Deckplan 7.1 Blatt 4 T
vom 09.05.2018
 ersetzt
Lageplan, Unterlage 7.1 Blatt 4
vom 29.10.2012

Freistaat Bayern Staatliches Bauamt Aschaffenburg <small>Cornelienstraße 1, 63739 Aschaffenburg, Tel.: 06021/993-1, Fax 06021/993-293, E-Mail: poststelle@stbaab.bayern.de</small>		Unterlage 7.1
		Blatt Nr. 4 T
		Datum Zeichen

PLANFESTSTELLUNG	bearbeitet	
	gezeichnet	
	geprüft	
B26, Darmstädter Straße Ausbau der Knotenpunkte "Hafen West" und "Hafen Mitte", Aschaffenburg von Abschnitt 140_1,170 bis Abschnitt 140_2,520	Lageplan 4 LBP-Maßnahme E 2 Gemarkung Schweinheim Maßstab 1 : 3000

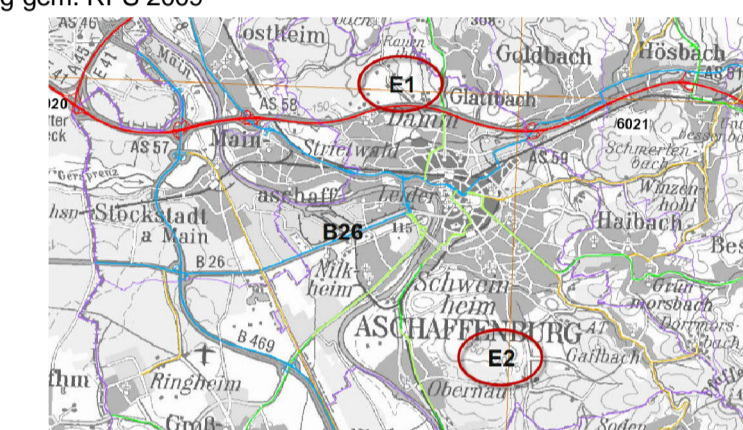
Nr.	Art der Änderung	Datum	Name
PL 11	Umplanung E2-1	23.04.2018	ifu
PL 12	Umplanung E2-2	23.04.2018	ifu
PL 13	Neuplanung E2-3	23.04.2018	ifu
PL 14	Entfall Teilfläche der E2 (alt)	23.04.2018	ifu
